Modulo per la presentazione delle osservazioni per i piani/programmi/progetti sottoposti a procedimenti di valutazione ambientale di competenza statale

ID: Codice procedura (ID_VIP/ID_MATTM): 12691

“Progetto di un impianto eolico denominato "Pitigliano" ubicato nei comuni di Pitigliano (GR) e Sorano (GR) costituito da 20 (venti) aerogeneratori di potenza nominale 7,0 MW per un totale di 140,0 MW con relative opere connesse ed infrastrutture indispensabili”

Immagine 1. Vincoli ex art. 136 del CBC dal PIT della Regione Toscana e zona approssimativa dove è progettato l'impianto industriale.

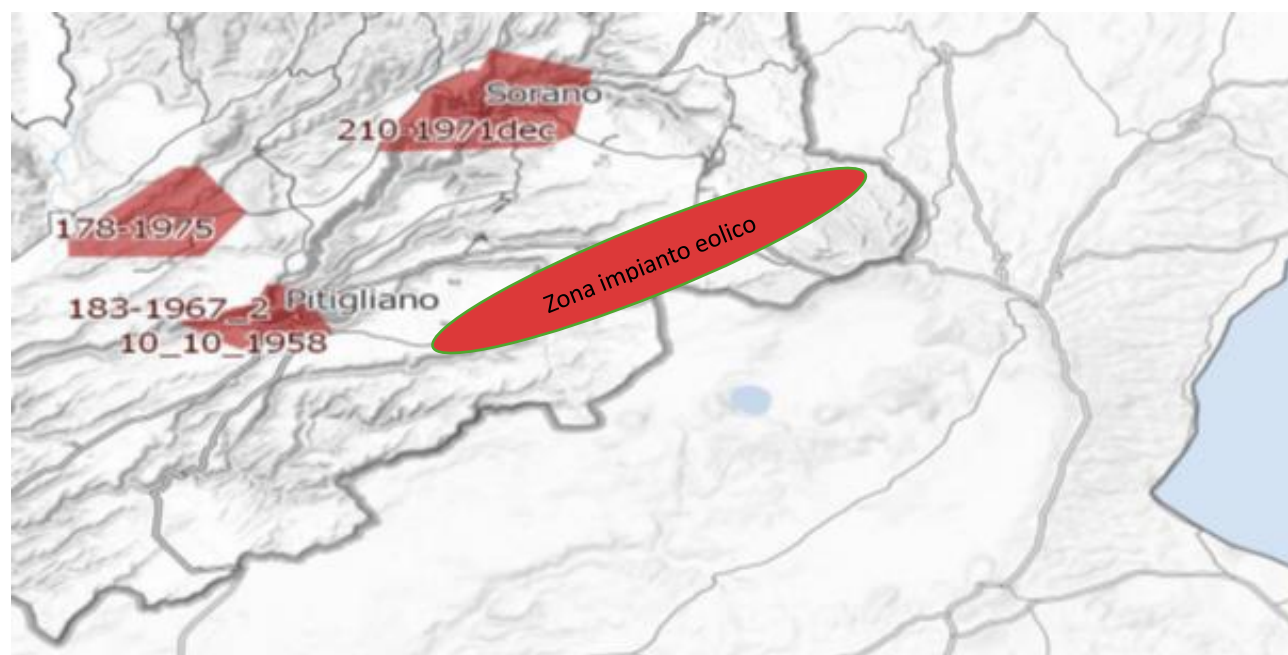
Al contrario si evidenzia che l'impianto eolico industriale citato non solo ricadrebbe con tutti e 20 gli aerogeneratori all'interno delle fasce di rispetto di 3 km dei due vincoli paesaggistici di notevole interesse pubblico esistenti nella Regione Lazio e con una parte di essi nel vincolo paesaggistico del centro abitato di Sorano (GR), quindi in aree non idonee all'installazione di impianti di energia rinnovabile. Addirittura, alcuni aerogeneratori sarebbero ubicati a poche centinaia di metri dai perimetri dei due vincoli paesaggistici laziali ex art 136 del CBC. (Nell'Allegato n. 3 sono riportate le immagini che illustrano in maniera dettagliata quanto affermato).

un'ulteriore incompatibilità con la tutela del Paesaggio.

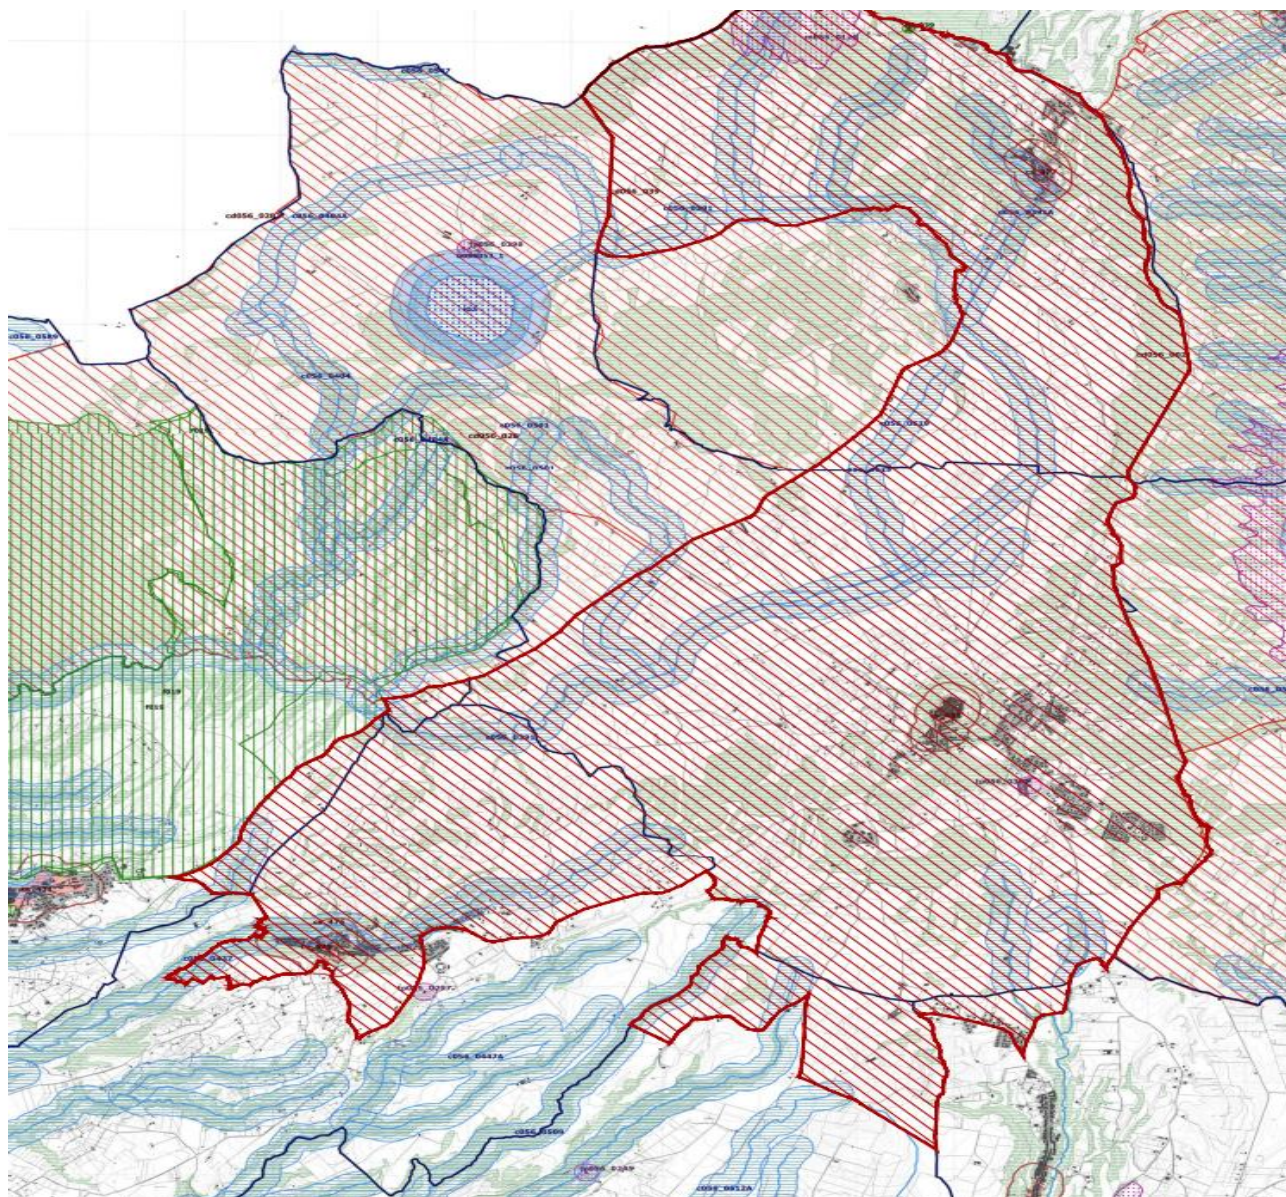
Come è illustrato nell'immagine si ribadisce che l'impianto industriale *Pitigliano* ricade completamente all'interno delle fasce di rispetto dei due vincoli di notevole interesse pubblico e lambisce quelle di un terzo vincolo e quindi come affermato dal Consiglio di Stato nelle sentenze citate, l'impianto è insediato in area non idonea ai sensi dell'art. 20 comma 8 lettera c quater del D.Lgs. n. 199/2021 e ss.mm.ii al contrario di quanto sostiene la proponente.

Si ricorda inoltre che il vincolo dell'*"Orlo della Caldera di Latera"* ha cucito insieme i due vincoli enunciati e già esistenti della *Conca del Lago di Bolsena* (D.M. 24.10.1960 e D.M. 22.05.1985) e la *Conca del Lago di Mezzano* e territorio circostante (DM 22.05.1976 "*Conca del Lago di Mezzano e territorio circostante*" e DM 22.05.1984 "*Selva del Lamone*") testimoniando, se ce ne fosse stato ancora bisogno, il notevole pregio paesaggistico di tutta l'area. Pregio paesaggistico arricchito dal valore naturalistico della confinante Riserva Naturale regionale *Selva del Lamone* con la sua Area Contigua e i vari siti *Natura 2000* e le due aree di importanza internazionale per gli uccelli, *IBA 099 Lago di Bolsena* e la *012 Selva del Lamone*. Inoltre, si segnala anche l'impatto sulle tradizioni agroalimentari con la zona DOC vino bianco di Pitigliano, del Pecorino Toscano DOP, dell'olio extravergine di oliva DOP Canino, la Lenticchia di Onano, il vino Aleatico e il fagiolo del Purgatorio di Gradoli e altri pregiati prodotti tipici locali del *Biodistretto del Lago di Bolsena* che comprende anche i comuni laziali interessati dall'impianto industriale.

Immagine 3. Cumulo di una parte di impianti eolici, fotovoltaici e geotermici industriali in progettazione ed esistenti intorno all’eolico industriale *Pitigliano*.

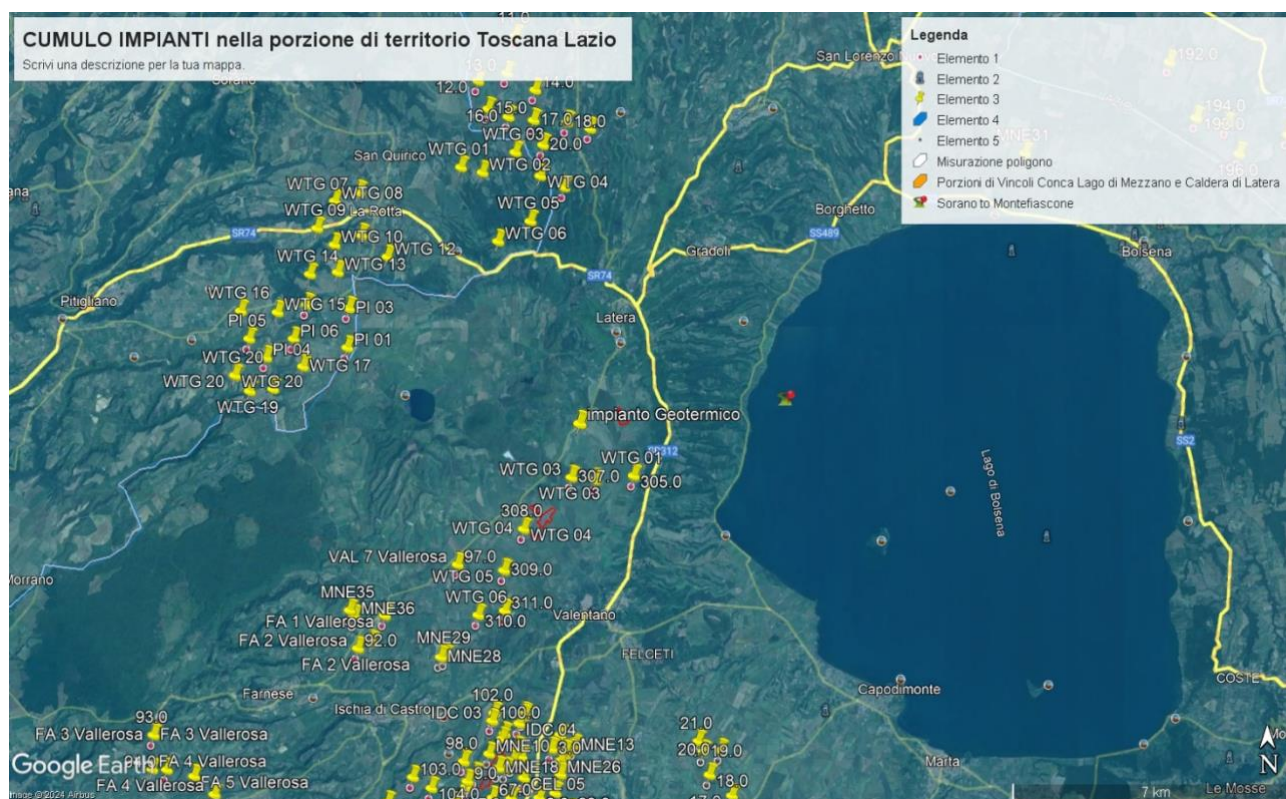
scale di studio (vasta, intermedia e di dettaglio...". Le analisi debbono non solo definire l'area di visibilità dell'impianto eolico industriale, **ma anche il modo in cui l'impianto viene percepito all'interno del bacino visivo.** Le analisi visive debbono inoltre tenere in opportuna considerazione **gli effetti cumulativi derivanti dalla presenza di più impianti".** Nella Relazione Paesaggistica e nello Studio di Impatto Ambientale prodotte dalla proponente come già evidenziato è stato ignorato il vincolo paesaggistico di notevole interesse pubblico ex articolo 136 del Codice dei Beni Culturali "*Ambito paesaggistico, geologico e geomorfologico dell'Orlo della Caldera di Latera ...*" Non vengono nemmeno citati gli impianti eolici in progetto al MASE, il *Rempillo* (6 aerogeneratori) e un altro in verifica amministrativa di 14 aerogeneratori e 72,6 MW. Ad oggi nei territori di Pitigliano, Sorano e in quello limitrofo potenzialmente potrebbero essere insediati 40 aerogeneratori alti 200 metri e larghi 170. Ma la Proponente si guarda bene dal citare gli altri impianti che creerebbero il cumulo e quindi maggiore impatto. Infatti, sul territorio della *Città del Tufo* (Sorano e Pitigliano) impatterebbero anche l'impianto eolico *Montarzo* di Onano con 13 aerogeneratori dalle dimensioni ricordate, l'altro eolico industriale nel territorio di Valentano con sette aerogeneratori (stesse dimensioni), gli impianti di Farnese con un minieolico di 3 Torri alte 60 metri già installate in località *Poggio del Crognolo* e l'impianto eolico industriale *Vallerosa* (7 aerogeneratori alti 200 metri e larghi 158 metri) in procedura VIA presso la Regione Lazio. Inoltre, altri impianti del minieolico già presenti a Valentano, Cellere e Piansano e due progetti eolici industriali con le stesse dimensioni (200 m x 170 m) nel Comune di Ischia di Castro. La valutazione del cumulo non prende in considerazione neanche gli impianti industriali di fotovoltaico e agrivoltaico in progetto a Farnese, Valentano, Ischia di Castro, Cellere e neppure l'impianto geotermico in procedura VIA al MASE, progettato nella *Caldera di Latera*. Quindi è stata effettuata una valutazione del potenziale impatto cumulativo non veritiera a dispetto di quanto affermato dalla Proponente che sostiene di aver preso in

considerazione uno spazio di 10 km intorno al suo impianto per gli impatti che si creerebbero.

ALLEGATO 3 VINCOLI PAESAGGISTICI ex ART. 136 del CBC Pitigliano e Sorano

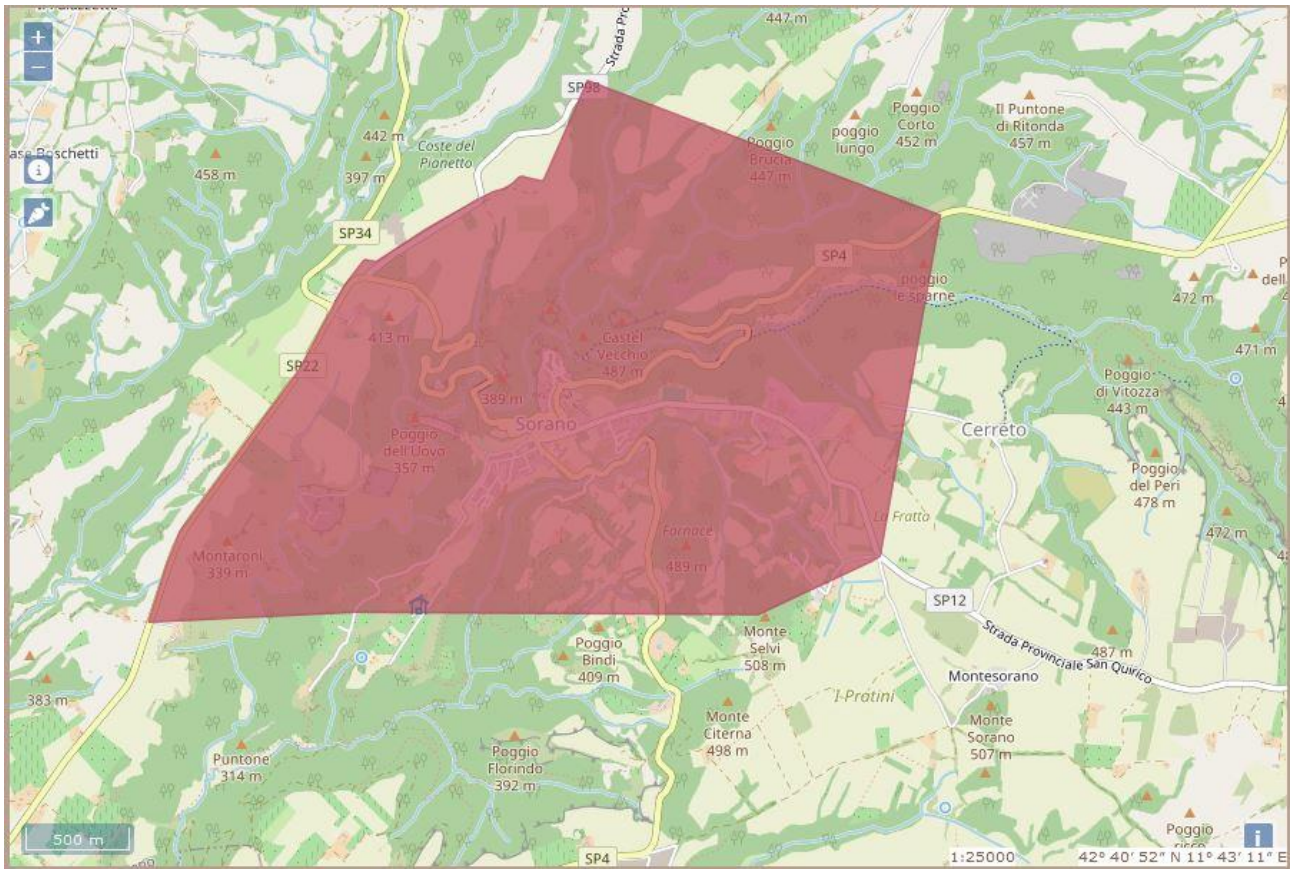
per il Comune di Pitigliano Codice Vincolo **90484** “*Zona del Centro Storico di Pitigliano ed area circostante caratterizzata da memorie storiche e da monumenti insigni*”, l’unico aerogeneratore interno alla fascia di rispetto di 3Km è il n.WTG.16 ml.2.900,00;

per il Comune di Sorano Codice Vincolo **90500** “Zona dell’abitato di Sorano caratterizzata da singolare omogeneità architettonica e vallate ricche di vegetazione”,

gli unici aerogeneratori interni alla fascia di rispetto di 3Km sono il n.WTG.07 ml.2.500,00 e il n.WTG.08 ml.2.300,00.

IMMAGINE n 2. Mappa eolici elaborata dall'Associazione Amici della Terra. La mappa evidenzia il cumulo degli impianti tra Lazio e Toscana.

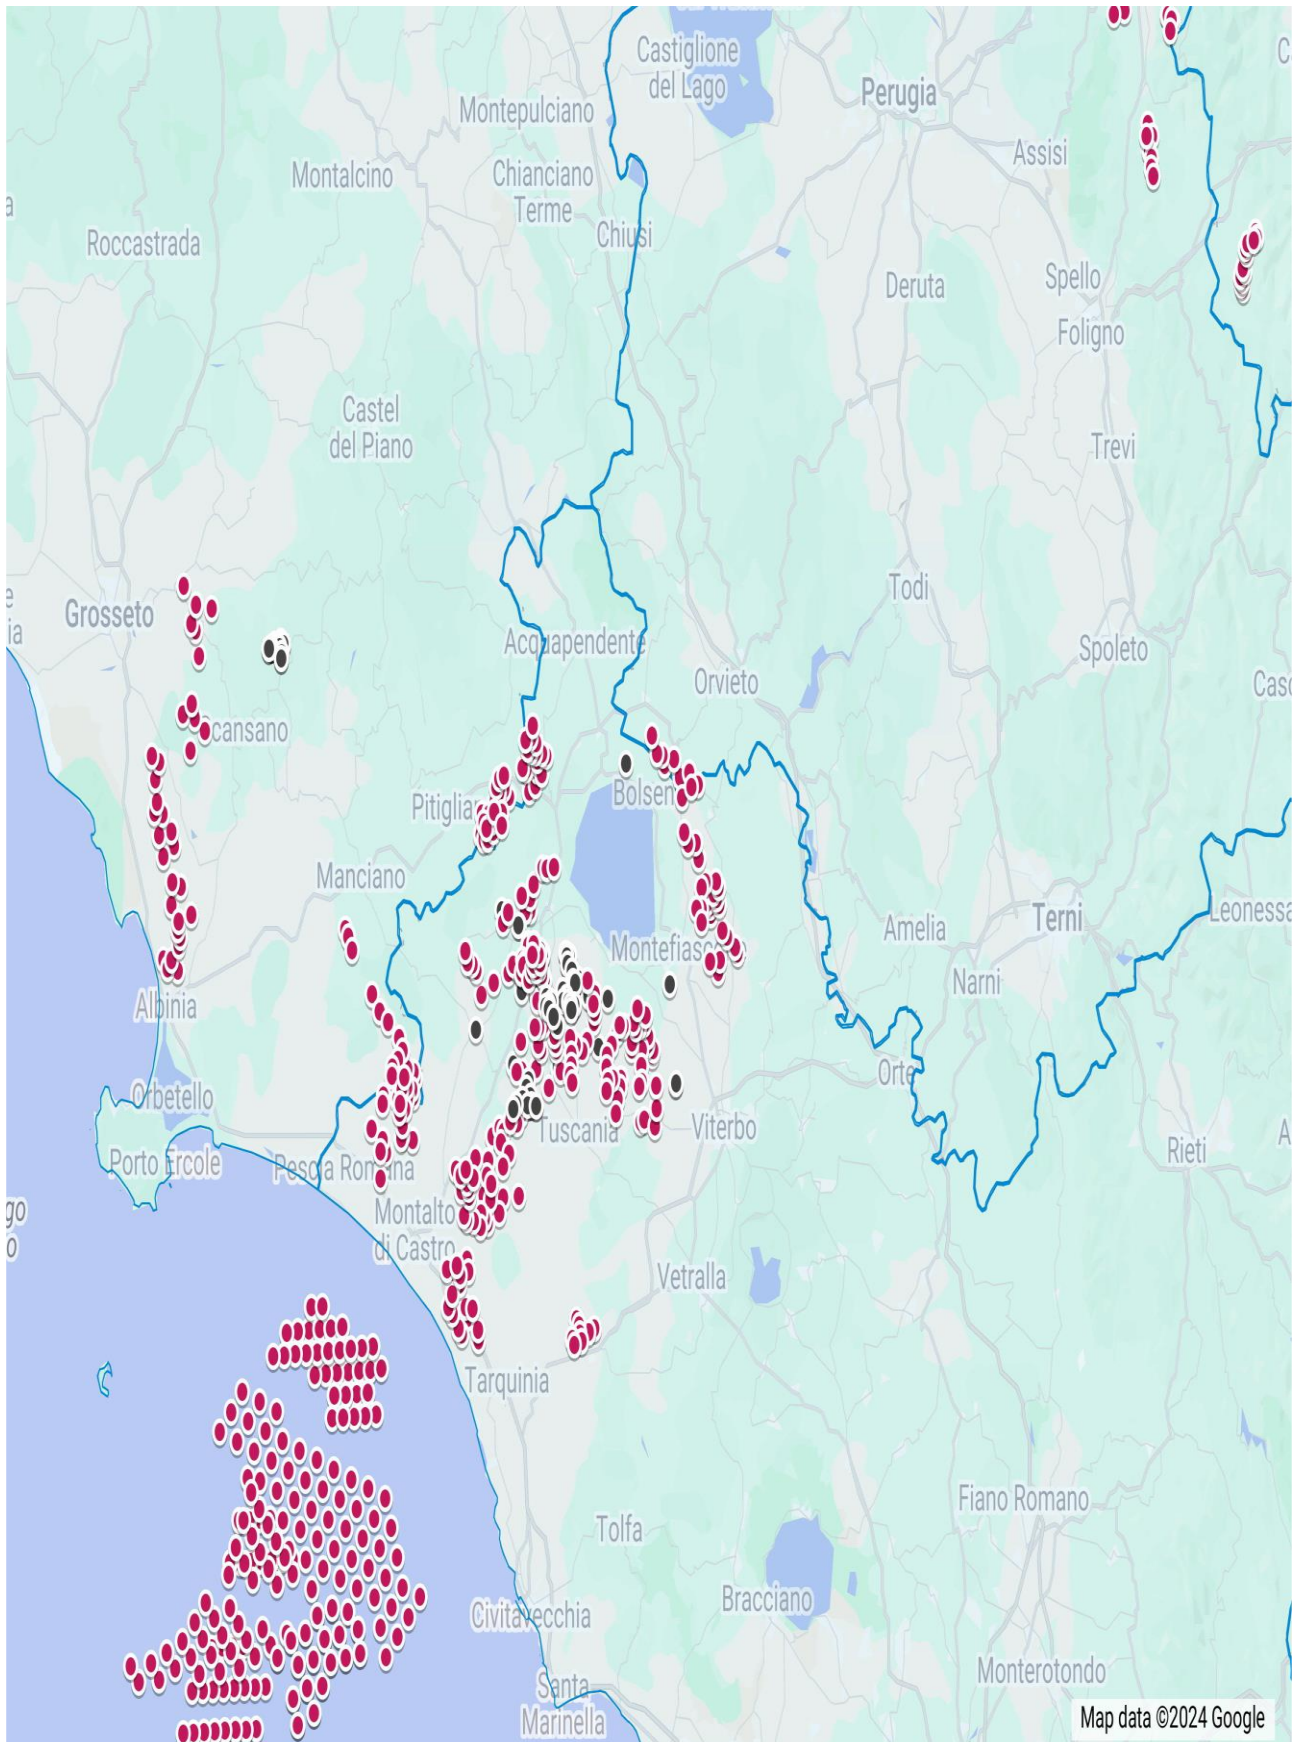
Riguardo al cumulo degli impianti FER, le mappe prodotte dalla proponente riguardano, come già evidenziato, soltanto una parte molto piccola degli impianti FER dell'area intermedia e vasta e in particolare di quelli eolici che contribuiscono a creare un notevole cumulo e la saturazione del territorio tosco laziale. Riguardo al cumulo dei soli impianti eolici si riporta la mappa dell'intervisibilità degli impianti eolici elaborata dall'associazione nazionale *Amici della Terra*.

IMMAGINE n. 4 Mappa della intervisibilità degli impianti eolici elaborata dall'Associazione nazionale Amici della Terra. La mappa non è aggiornata comunque rende molo bene dell'enorme impatto visivo creato dal cumulo degli impianti.

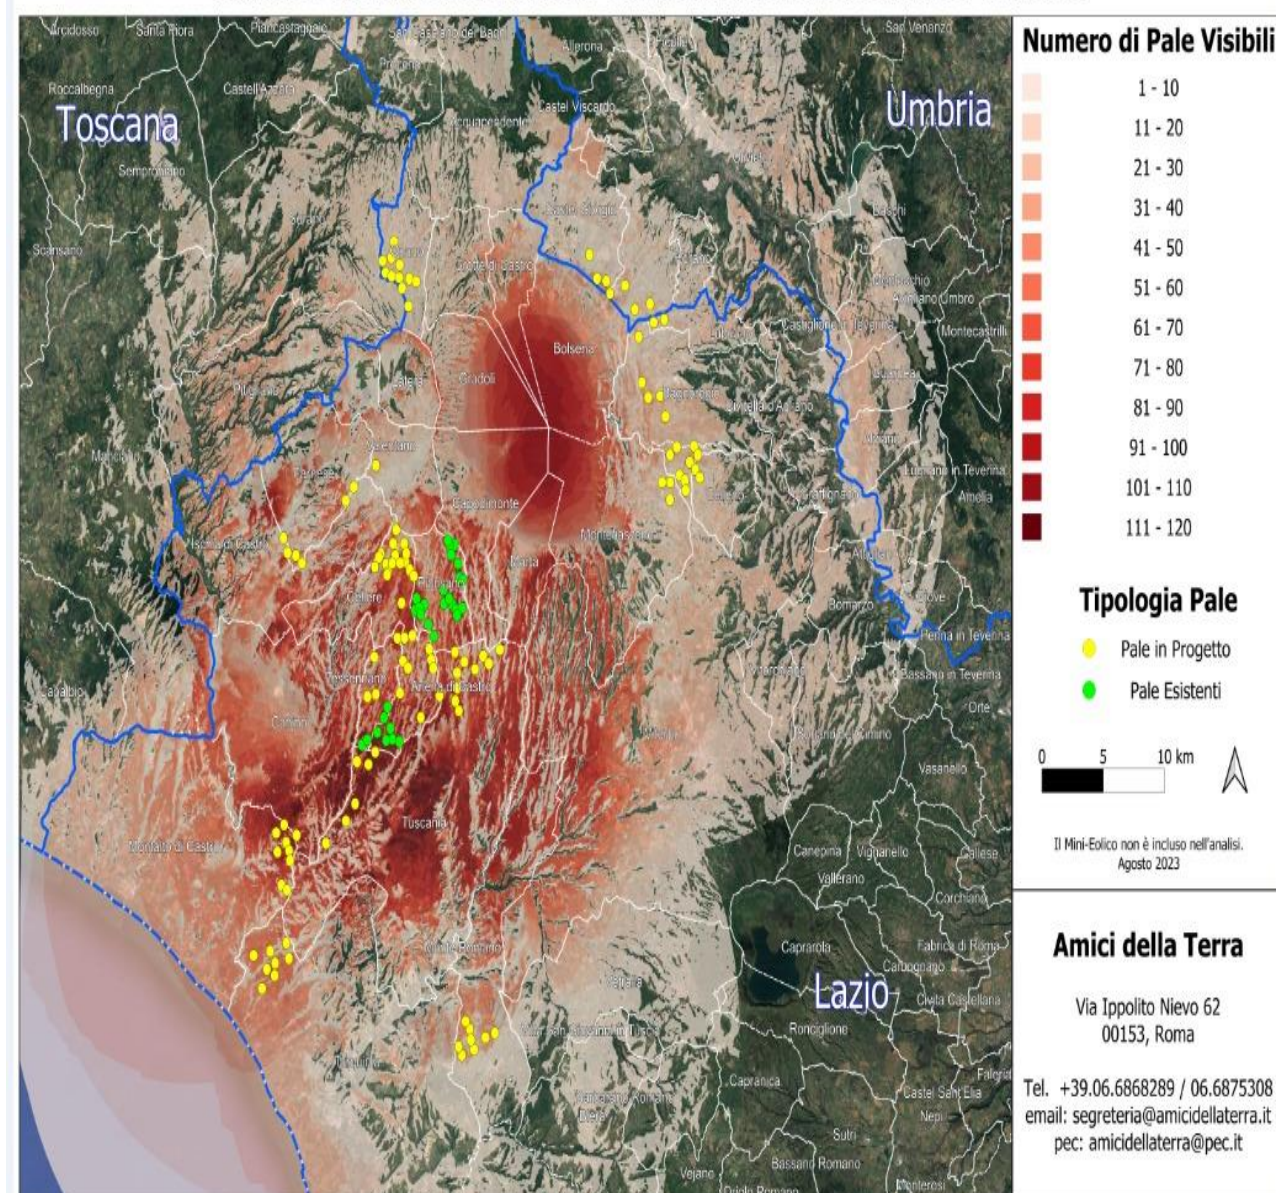
Se agli impianti eolici rappresentati qui sopra, che non comprendono né l'impianto eolico *Pitigliano* né le altre 14 pale del progetto eolico in verifica amministrativa sempre nel territorio di Pitigliano, si aggiungono le migliaia di ettari (7000 finora) di territorio occupato dagli impianti fotovoltaici e agrivoltaici e dalle altre tipologie appare chiaro il numero spropositato degli impianti FER nella Toscana meridionale e nella Tuscia.
